Nábřeží řeky Svatky - Realizace protipovodňových opatření
města Brna – etapy VII a VIII (ORG 5344)

ZMĚNOVÝ LIST

ZL 91

- ZM 095 – Mobiliář

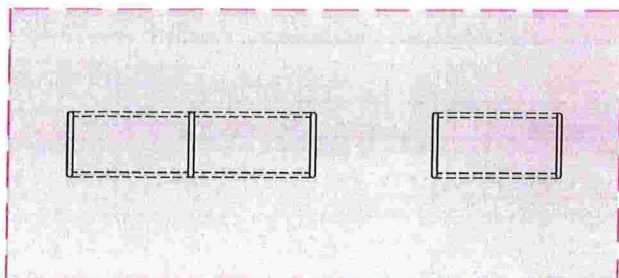
Stojany pro tři kola. Jeden výrobek se třemi stojany s manipulačním prostorem 2,0 x 2,7 m.

V řešeném území na 6 místech.

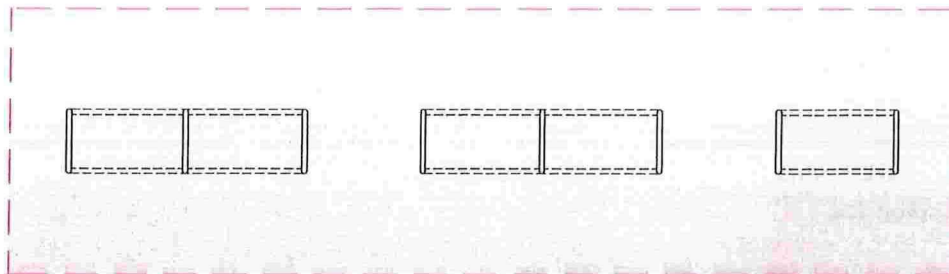
Stojany pro pět kol. Jeden výrobek se třemi stojany a jeden výrobek se dvěma stojany. Celkový manipulační prostor 2,0 x 4,5 m. V řešeném území na 5 místech.

Reference kotvení:

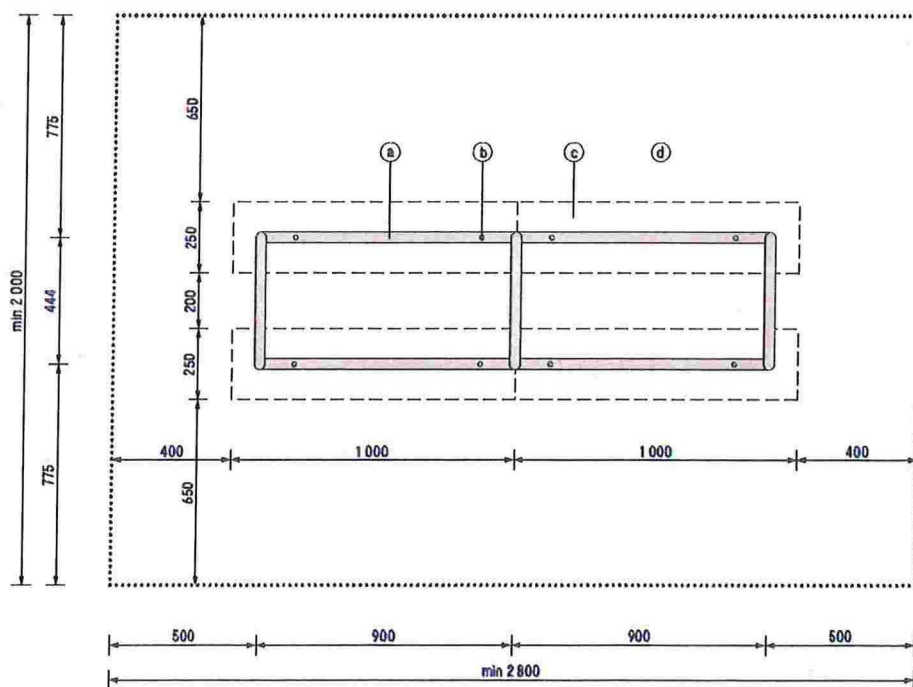
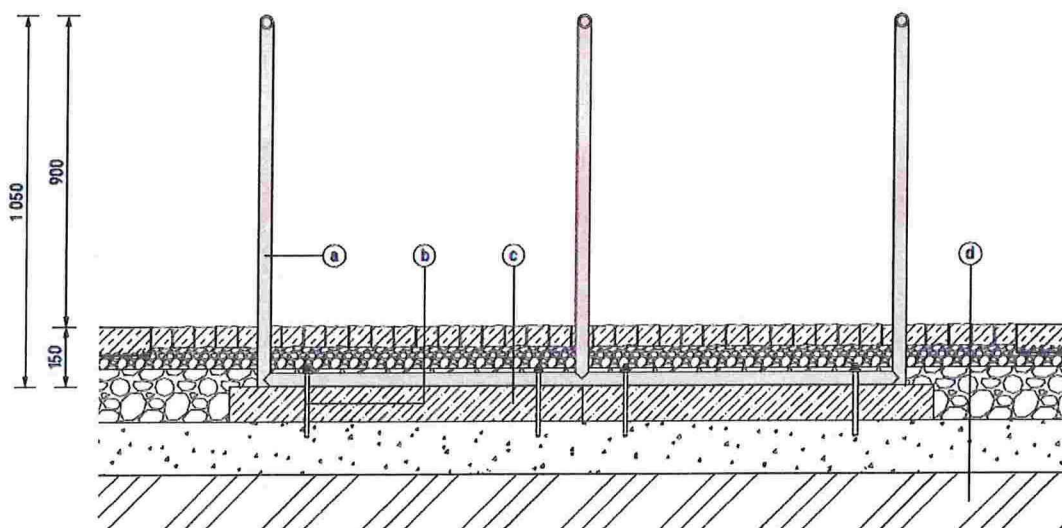
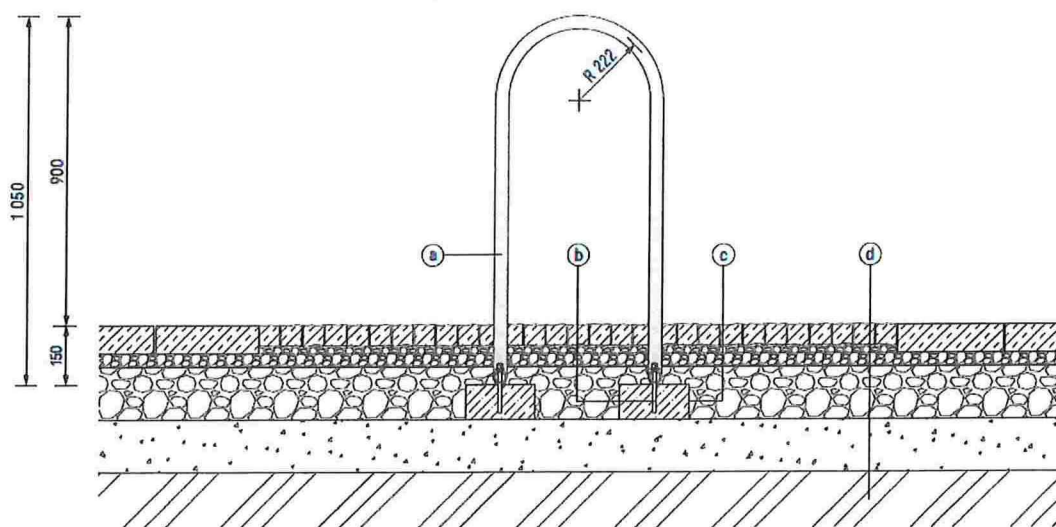
Stojany na kola uvedená v dokumentaci by se nahradila za uvažovaný standard města Brna. Jedná se o nerezový stojan tvořený z trubky tl. 2mm a průměru 38 mm kotvený pod upraveným terénem do základu. Základ bude tvořen například betonovým chodníkovým obrubníkem o rozměru 1000 x 100 x 250 mm a ukotvený pomocí závitových tyčí s chemickými kotvami.

- a) STOJAN JIZDNICH KOL, nerezova kartačovana trubka vnější průměr 38 mm, stěna tl. 2 mm, poloměr ohybu 222 mm
- b) KOTVENÍ, zavitova tyč 8 × M10 dl. 200 mm, podložka Ø 30 mm, M10 matice, kotveno pomoci chemicke kotvy
- c) BETONOVY OBRUBNIK 1 000 × 100 × 250 mm
- d) Skladby manipulačního prostoru pro umístění kol (kamenná mozaika, betonová dlažba, mlat...)
